工程指示 / 要求簡箋 ENGINEER INSTRUCTIONS(E.I.)

工程指示編號:	EI- 4976	修改版本:	-
	HK- 1312		
工程編號:	J 853	工程名稱:	大窩坪 (延坪道)
收件人:	生統 / 謝永林	發件人:	Lai Sik Hung
工程項目:	補訂鎖點 (WT-08 鎖點問題)	日期:	10/08/2022

內容: 請安排補訂鎖點 (WT-08鎖點問題)

J047

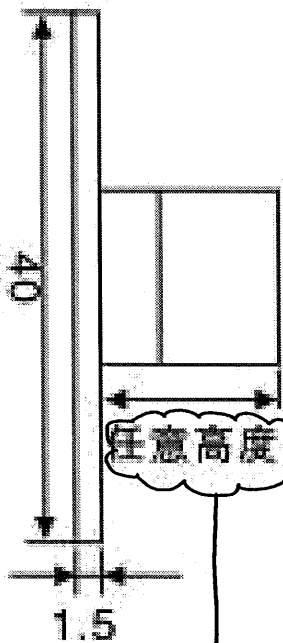
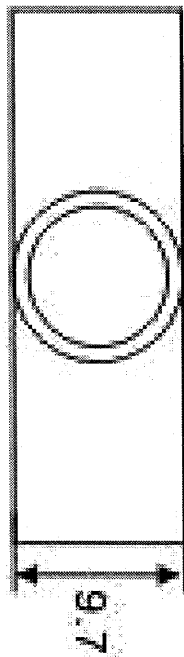
因窗玉開關時, 鎖點會與框料有碰撞,
所以需要補訂較短的鎖點配合生產.

美特鋁質 有限公司 MIDI Aluminium Fabricator Ltd.		工程號:	J-853	計算:	LAI SIK HUNG	日期:	10/8/2022	送呈:	胡哥
		地盤名稱:	香港延坪道	核對:		日期:		副本:	
廠用配件BM表		項目類別:	CURTAIN WALL	批准:		日期:			
BM編號:		修改版次:		A/C Code:		總重量KG:			
序號	修改內容	圖號	配件名稱	顏色	實用	後備	總數	單位	備注
1			駿華 J047鎖點 (11mm高)	#304不銹鋼	8000	100	8100	件	
2									
3									
4									
5									
6									
7									
8									
9									
10									
11									
12									
13									
14									
15									
16									
				合計			8100

Φ11mm
1/20
